改善箇所説明図

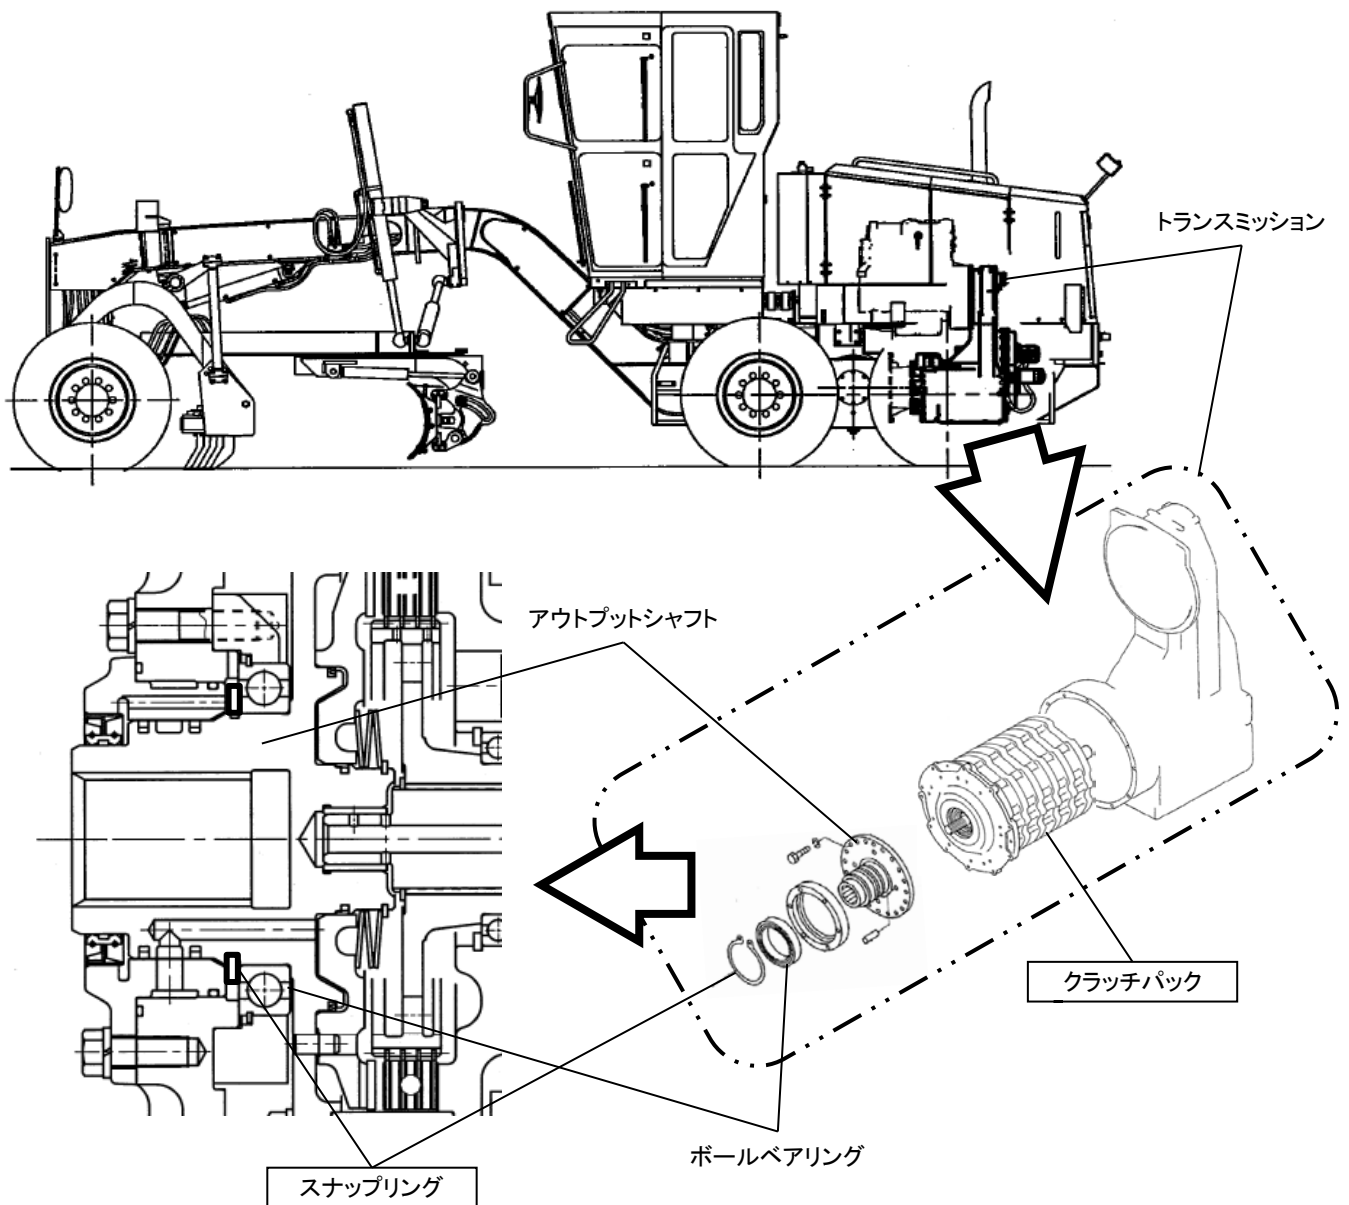
不具合発生箇所

トランスミッション内部のクラッチパックのアウトプットシャフトとボールベアリングを固定するスナップリングを組み忘れたまま車載したものがあり、車載の際アウトプットシャフトが押し込まれ、クラッチパック内部のクリアランスが無くなる場合がある。そのため、部品同士が擦れ摩耗粉が発生し、油圧回路が目詰まりし、そのままの状態で使用を続けると、トランスミッションが作動不良を起こし、最悪の場合、走行不能となるおそれがある。

改善の内容

全車両、スナップリング組み付け有無を確認する。組み忘れていた場合、アウトプットシャフトの押し込まれ量を確認し、規定量以内の場合はスナップリングのみ組み付け、規定量以上の場合は、クラッチパックを新品と交換するが、クラッチパックの最短納期が平成26年1月末の予定であるので、スナップリング組み付けにて仮復旧し、正式改修は部品が揃い次第実施する。
